Stellungnahme Prüfaufträge Anhang 3 zur Anlage 2

**380/110-kV-Ltg. (St. Peter-) Landesgrenze - Simbach,
Ltg. Nr. B153**

Aufgestellt: Bayreuth, den 12.10.2022		Unterlagen zum Planfeststellungsverfahren	
gez. T. Ehrhardt-Unglaub gez. D. Daßler _____		Deckblattverfahren	
Errichtung einer 380-kV Leitung von der (Umspannwerk St. Peter am Hart –) Landesgrenze Deutschland / Österreich bis zum Umspannwerk Simbach am Inn			
Prüfvermerk	Ersteller		
Datum	28.08.2021		
Unterschrift	Daßler		
Änderung(en):			
Datum	12.10.2022		
Unterschrift	Daßler		
Änderung(en):			
Rev.-Nr.	Datum	Erläuterung

Die vorliegende Unterlage fasst die im Erörterungstermin erfassten Prüfaufträge zusammen und gibt eine Bewertung und Umsetzung im Projekt wieder.

Abbildung 1: Vergleich Waldschneise / Waldüberspannung Mast 14 bis 17

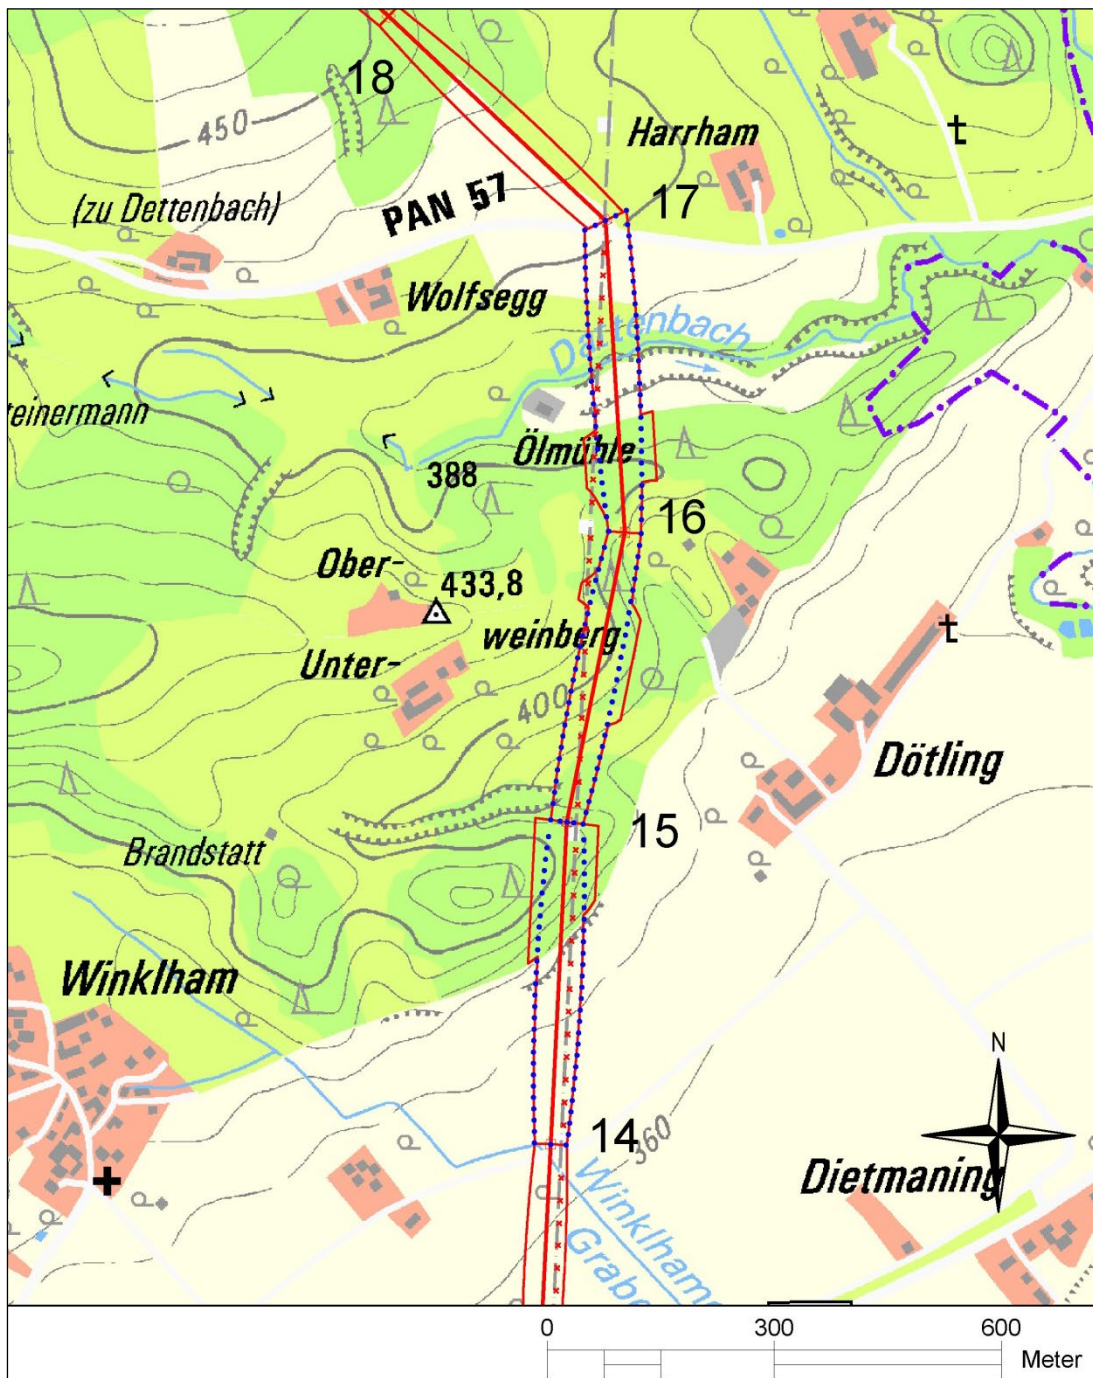
Im Bereich des Spannungsfeldes von Mast 14 bis 17 (siehe Abbildung 1: Vergleich Waldschneise / Waldüberspannung Mast 14 bis 17) wurde im Rahmen der Erörterung der Prüfauftrag Waldschneise zu Waldüberspannung gegeben. Zu berücksichtigen ist, dass in dem betrachteten Trassenabschnitt die Maststandorte aufgrund von Einwendungen im Rahmen der Erörterung verschoben wurden.

Im Ergebnis ist festzustellen, dass beide Varianten ihre Vor- und Nachteile für die relevanten Schutzgüter zeigen. Die Variante der Waldüberspannung ist hinsichtlich des Schutzgutes Pflanzen positiver zu beurteilen; im Rahmen von Gehölzpflegemaßnahmen ist jedoch auch bei der Variante Waldschneise im Bereich geringwertiger Waldbestände Potenzial für eine

ökologisch wertvolle Entwicklung gegeben. Hinsichtlich des Schutzgutes Landschaft ist diese Variante etwas besser zu beurteilen. Daher wird der Variante Waldschneise in diesem Trassenabschnitt der Vorzug gegeben.

Abbildung 2: Vergleich Waldschneise / Waldüberspannung Mast 31 bis 32

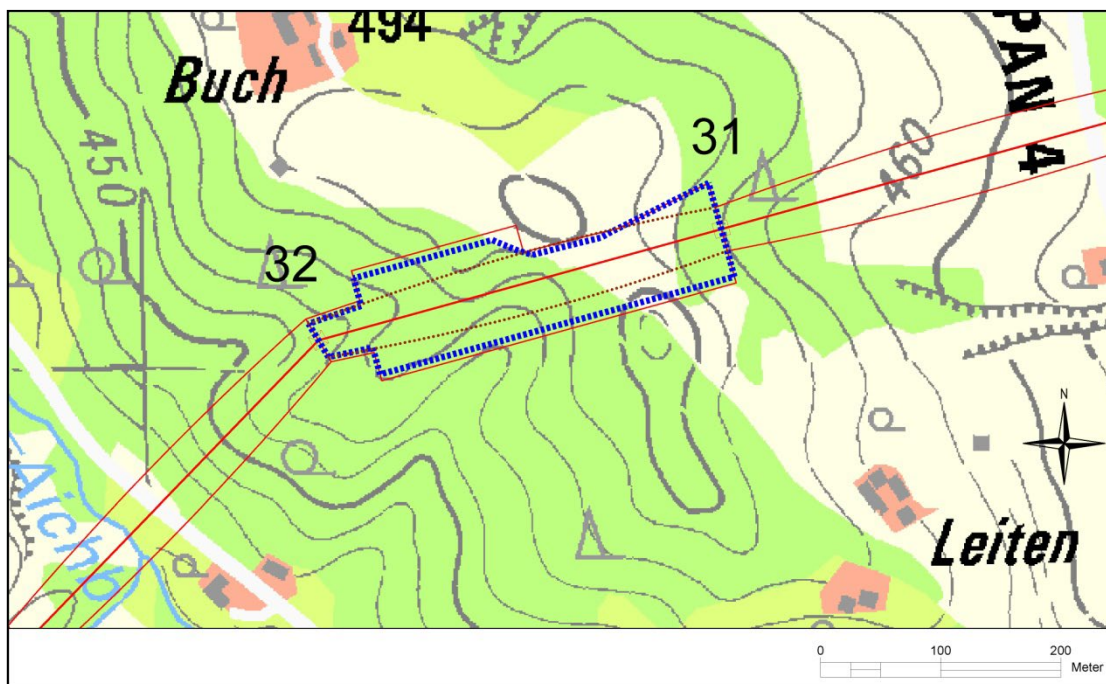
Im Bereich des Spannungsfeldes von Mast 31 bis 32 (siehe Abbildung 2: Vergleich Waldschneise / Waldüberspannung Mast 31 bis 32) wurde im Rahmen der Erörterung der Prüfauftrag Waldschneise zu Waldüberspannung gegeben.

Im Ergebnis ist festzustellen, dass beide Trassenvarianten ihre Vor- und Nachteile für die relevanten Schutzgüter zeigen. Die Variante der Waldüberspannung ist hinsichtlich des Schutzgutes Pflanzen positiver zu beurteilen; im Rahmen von Gehölzpflegemaßnahmen ist jedoch auch bei der Variante Waldschneise im Bereich geringerwertiger Waldbestände Potenzial für eine ökologisch wertvolle Entwicklung gegeben. Hinsichtlich des Schutzgutes Landschaft ist diese Variante etwas besser zu beurteilen. Daher wird der Variante Waldschneise (AT) in diesem Trassenabschnitt der Vorzug gegeben.

Abbildung 3: Vergleich Waldschneise / Waldüberspannung Mast 34 bis 37

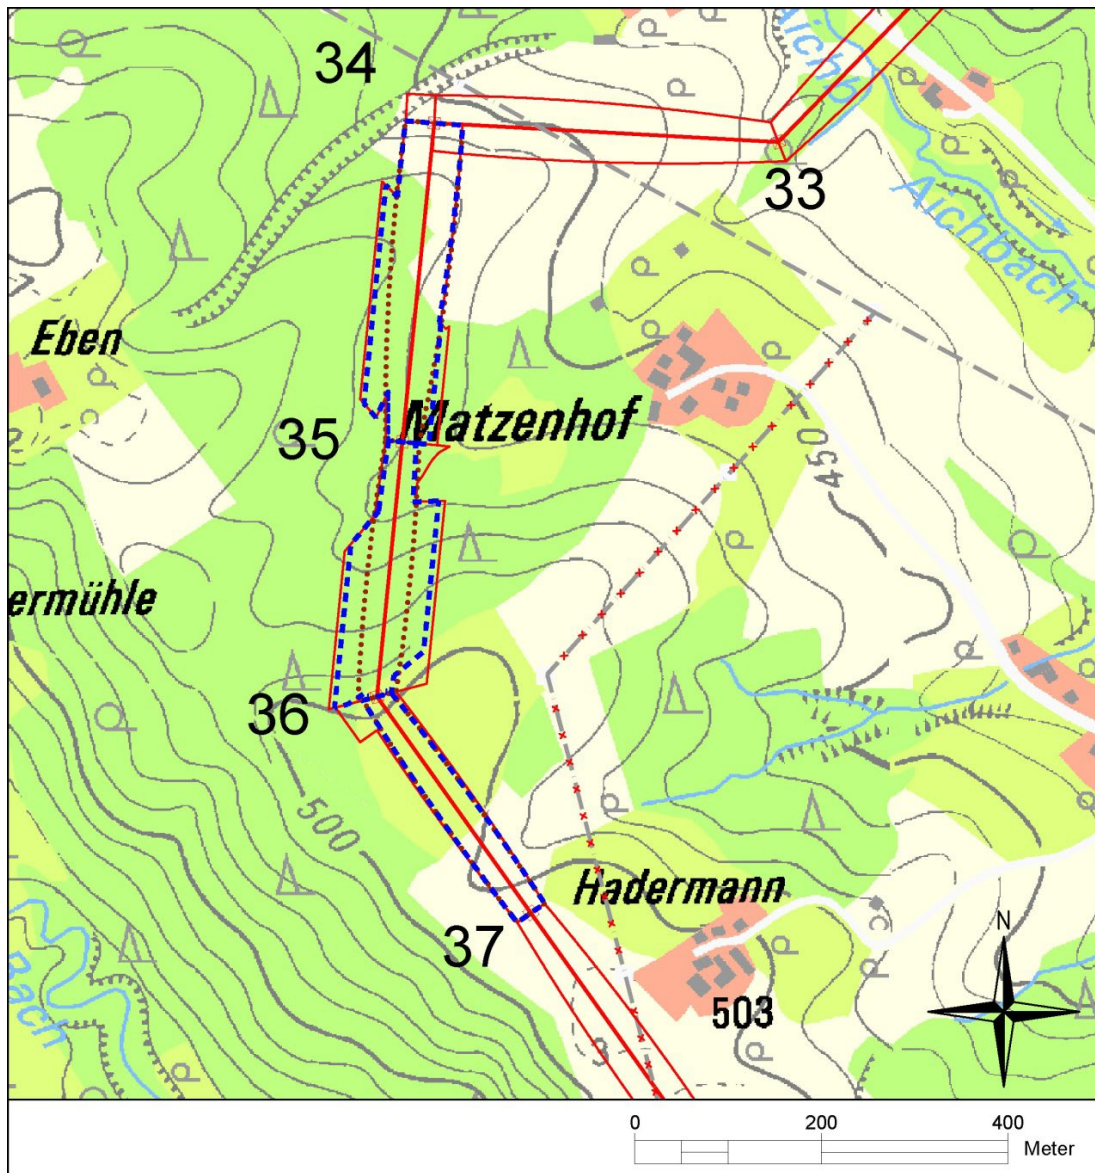
Im Trassenbereich von Mast 34 bis 37 (siehe Abbildung 3: Vergleich Waldschneise / Waldüberspannung Mast 34 bis 37) wurde im Rahmen der Erörterung der Prüfauftrag Waldschneise zu Waldüberspannung gegeben.

Unabhängig von der vorstehenden Betrachtungen hinsichtlich der Trassenführung (Waldschneise vs. Waldüberspannung) ist eine Erhöhung des Mast Nr. 34 von 70,2 auf 89,4 m Gesamthöhe erforderlich. Die Erhöhung ergibt sich durch nachstehenden Sachverhalt, der die vorstehende Gegenüberstellung nicht in Frage stellt, da die Traverse in Richtung Mast Nr. 35 an unterster Position bleibt und in ihrer Höhe nicht für eine Waldüberspannung genügt.

Abbildung 4: Vergleich Waldschneise / Waldüberspannung Mast 42 bis 43

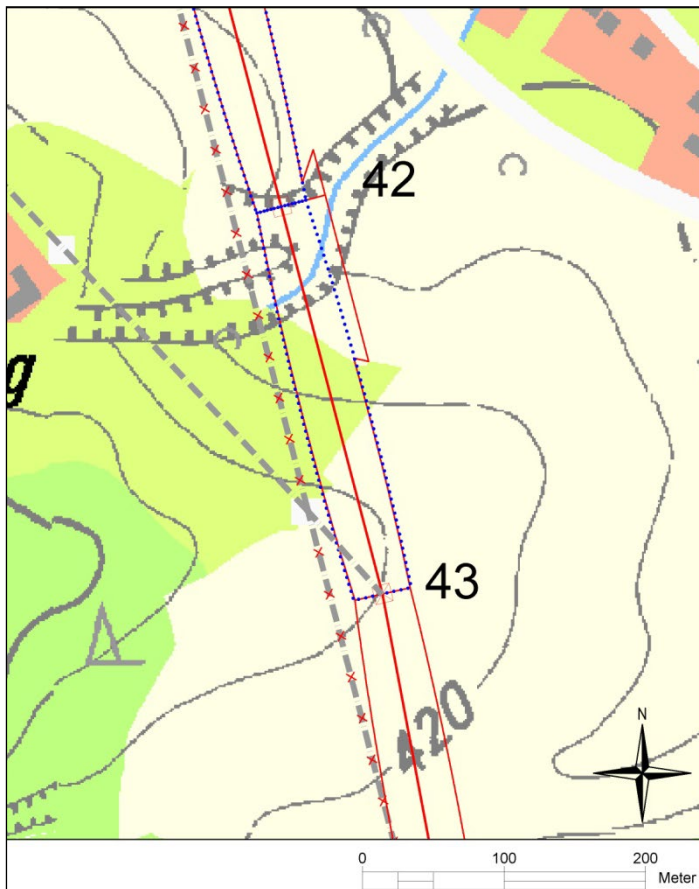
Die Prüfung bezog sich vor diesem Hintergrund also darauf, ob durch eine Überspannung der bestehenden Waldfläche zwischen Mast 42 und Mast 43 eine insgesamt Verbesserung der Umweltauswirkungen zu erwarten ist.

Der geplante Trassenabschnitt von Mast 42 bis Mast 43 ist zwischen Waldflächen im Westen und Siedlungsflächen im Osten an der Nordseite der Hangleite gelegen. Es wird eine kleinere Waldfläche randlich gequert.

Abbildung 5: Vergleich Mastverschiebung Mast 9 und 10

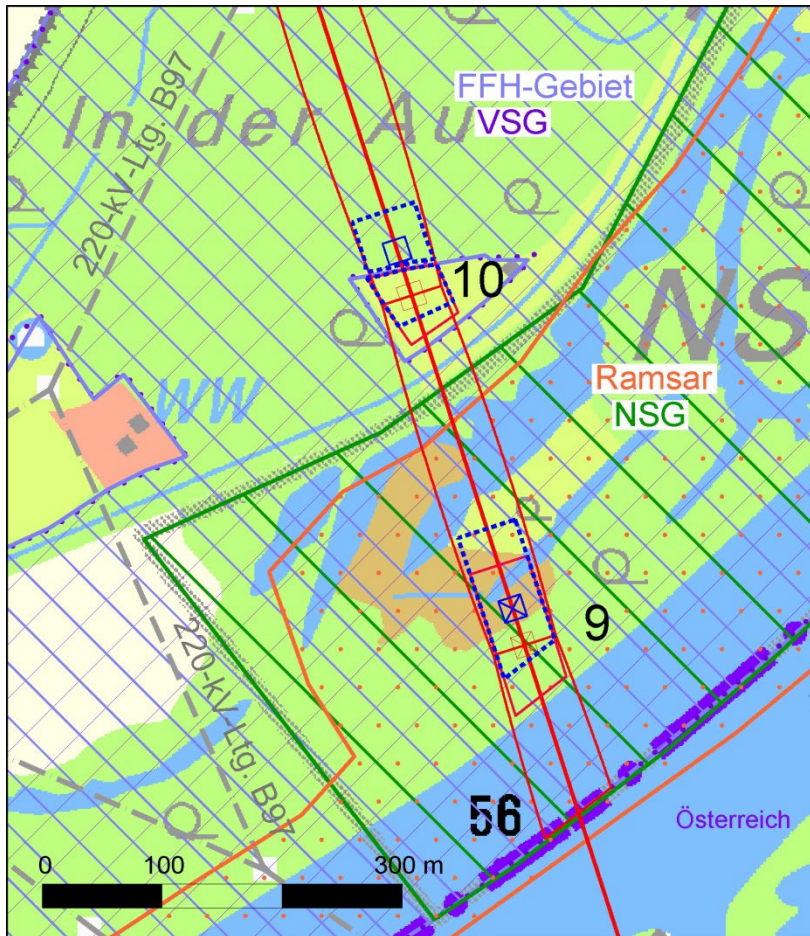
Hinsichtlich der Maststandorte 9 und 10 (siehe Abbildung 5: Vergleich Mastverschiebung Mast 9 und 10) im Bereich des Inn war es ein Anliegen des zuständigen Wasserwirtschaftsamtes (WWA) Deggendorf, die genannten Masten zu verschieben. Um nachteilige Auswirkungen auf den Inn, seine Ufer und den Hochwasserschutzdamm zu vermeiden, sollte bei Mast 9 eine Abstandsvergrößerung zum Ufer des Inn und bei Mast 10 eine Abstandsvergrößerung zum Damm erreicht werden.

Die Gewährleistung der Standsicherheit des Hochwasserschutzdamms am Inn ist ein wesentlicher wasserwirtschaftlicher Belang. Es ist sicherzustellen, dass der Dammfuß nicht durch umstürzende bauliche Anlagen beschädigt wird. Daher wurde ein Mindestabstand von 1,5-facher Anlagenhöhe gefordert, der landesweiten Vorgaben entspricht, aber nicht rechtlich verbindlich ist. Dieser Mindestabstand geht über den Schutzbereich hinaus, der beidseits des Deichfußes je 4 m beträgt.

Aus diesen Gründen wird, um die Standsicherheit zu gewährleisten, an der geplanten Standortvariante M9 PFU festgehalten.

Aus diesen Gründen wird an der geplanten Standortvariante M10 PFU festgehalten.

Abbildung 6: Variantenvergleich Verschiebung Bereich zwischen Mast 29 bis 32

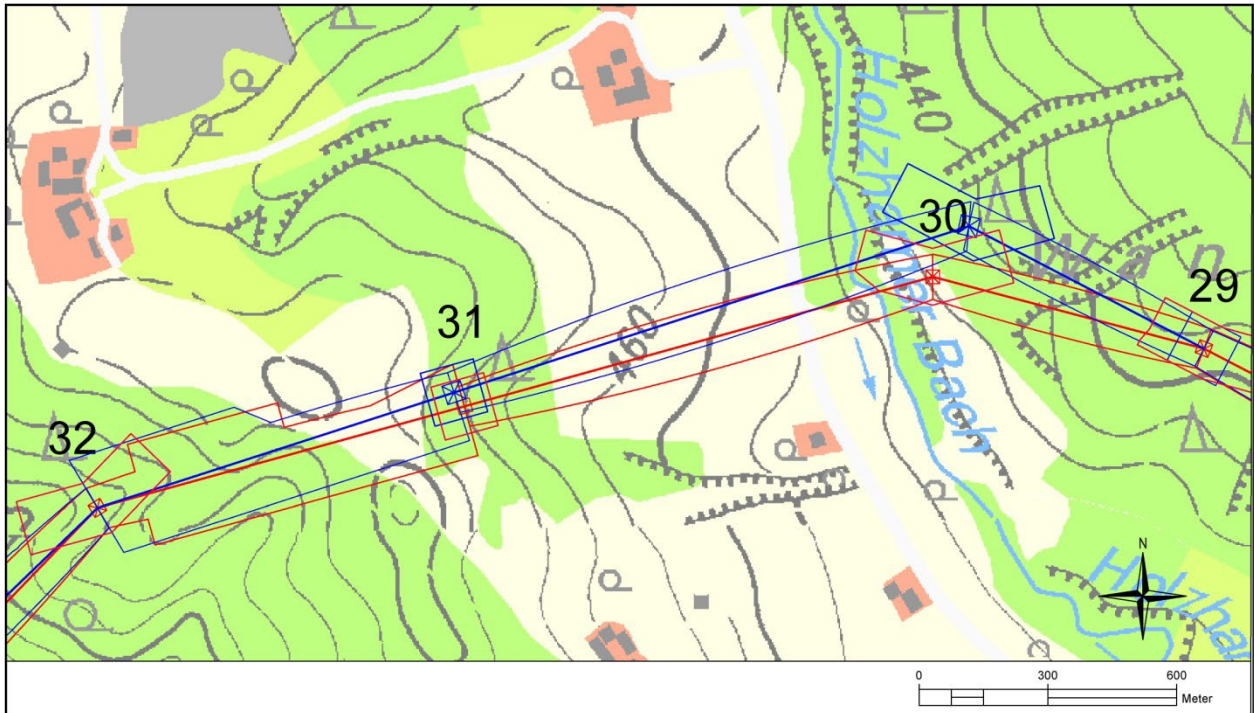
Im Rahmen der Erörterung erfolgte der Prüfauftrag zu einer Trassenverschiebung im Abschnitt zwischen dem geplanten Mast 29 und Mast 32 (siehe Abbildung 6: Variantenvergleich Verschiebung Bereich zwischen Mast 29 bis 32). Es war zu untersuchen, ob durch eine Verschiebung der Trasse in nördliche Richtung insgesamt eine Verbesserung der Umweltauswirkungen zu erwarten ist.

Bezüglich des Schutzgutes Mensch ergibt sich ein leichter Vorteil für die Variante Erörterung, da der geringste Abstand vom nächstgelegenen Wohngebäude zur geplanten Trasse etwas größer ist (25 m) als bei der Antragstrasse. Die Beeinträchtigung des Landschaftsbildes fällt etwas geringer aus, da Mast 30 in der Variante Erörterung ca. 10 m kleiner ausgeführt werden kann. Hinsichtlich der Eingriffe in geschützte bzw. schützenswerte Biotope sind die bauzeitlichen Beeinträchtigungen durch die Variante Erörterung geringer, und es ergibt sich

beim Kompensationsbedarf insgesamt ein Vorteil (siehe Tabelle 7: Prüfung Verschiebung Mast 29 bis 32).

Abbildung 7: Variantenvergleich Verschiebung Bereich zwischen Mast 34 bis 37

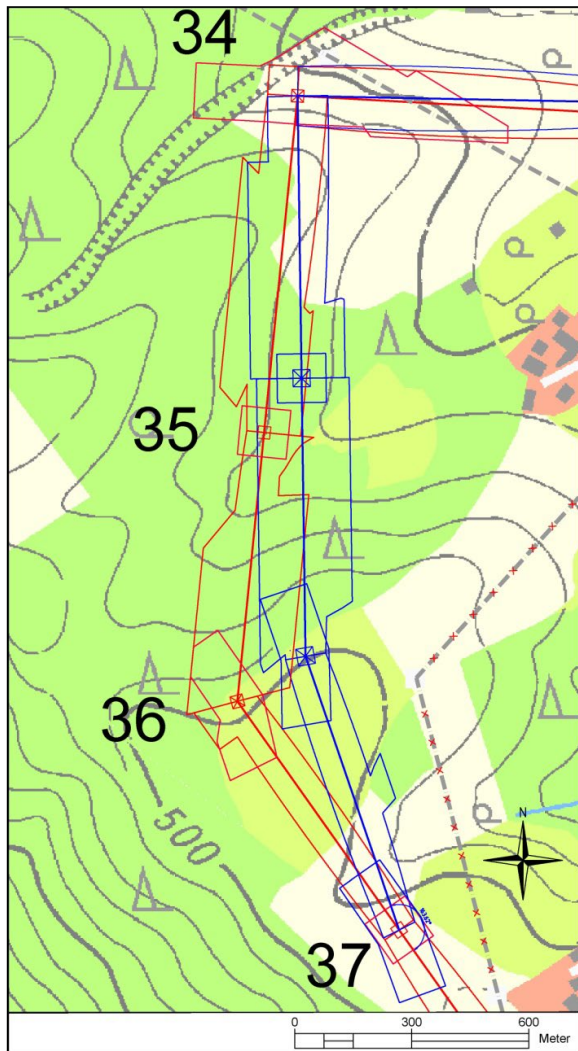
Im Rahmen der Erörterung erfolgte der Prüfauftrag zu einer Trassenverschiebung im Abschnitt zwischen dem geplanten Mast 34 und Mast 37 (siehe Abbildung 7: Variantenvergleich Verschiebung Bereich zwischen Mast 34 bis 37). Es war zu untersuchen, ob durch eine Verschiebung der Trasse in östliche Richtung insgesamt eine Verbesserung der Umweltauswirkungen zu erwarten ist.
